改善箇所説明図

改善の内容

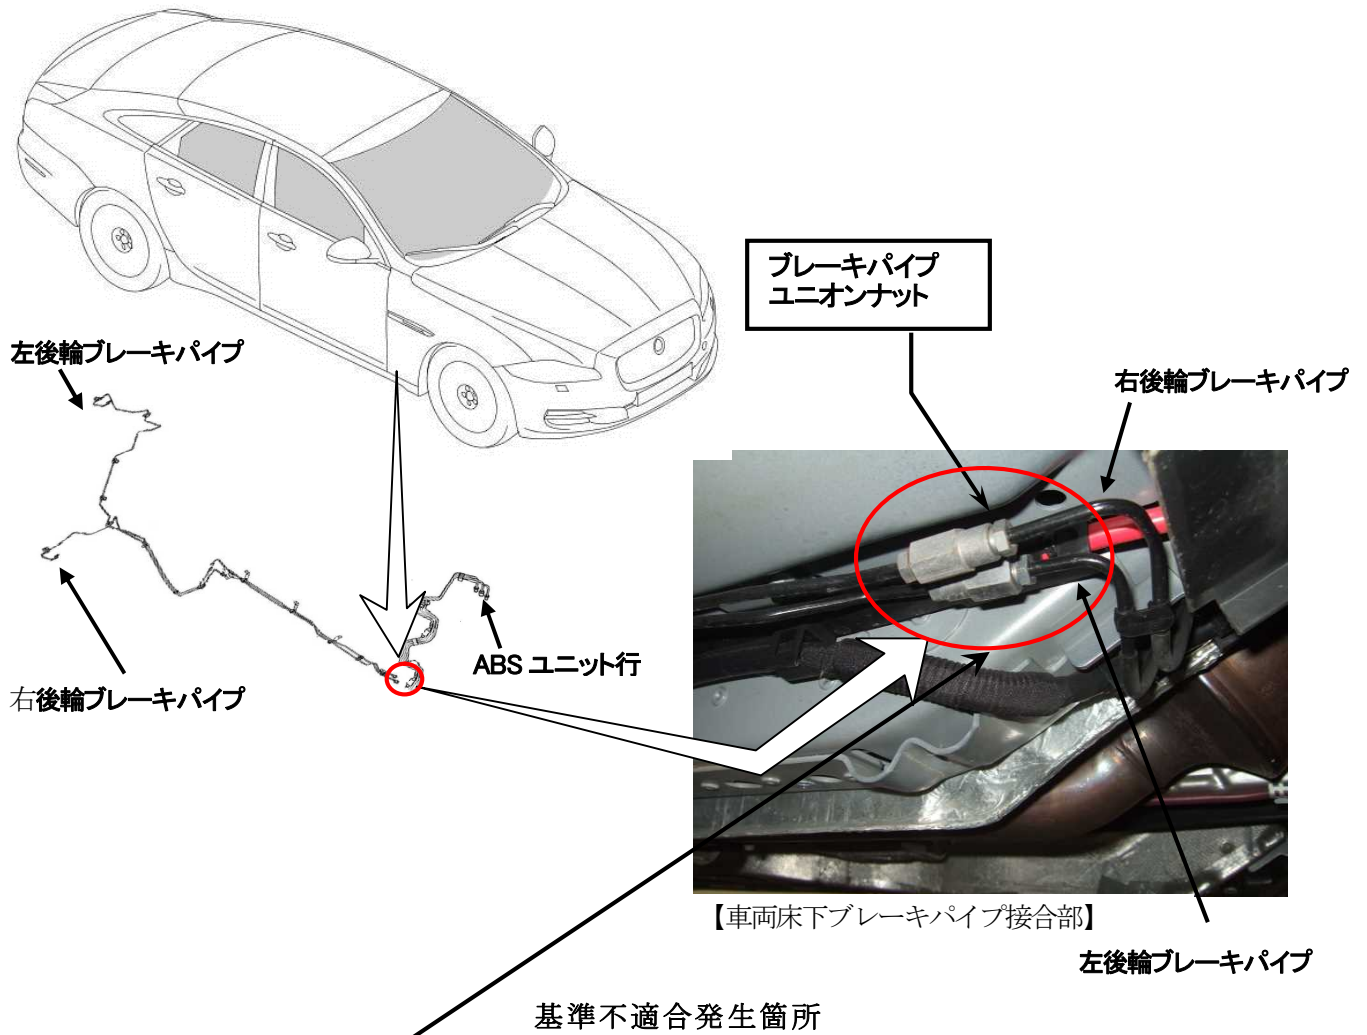
ブレーキパイプの接合部において、ユニオンナットの締め付けが不適切なため、使用過程で当該ナットが緩むものがある。そのため、ブレーキ液が漏れることで、警告灯が点灯して制動力が低下するとともに、エンジンを始動できなくなるおそれがある。

全車両、当該ユニオンナットを正規トルクで締めつける。また、ブレーキ液量を点検し、不足していた場合は補充する。

識別：ブレーキパイプのユニオンナットに黄ペイントを塗布する。
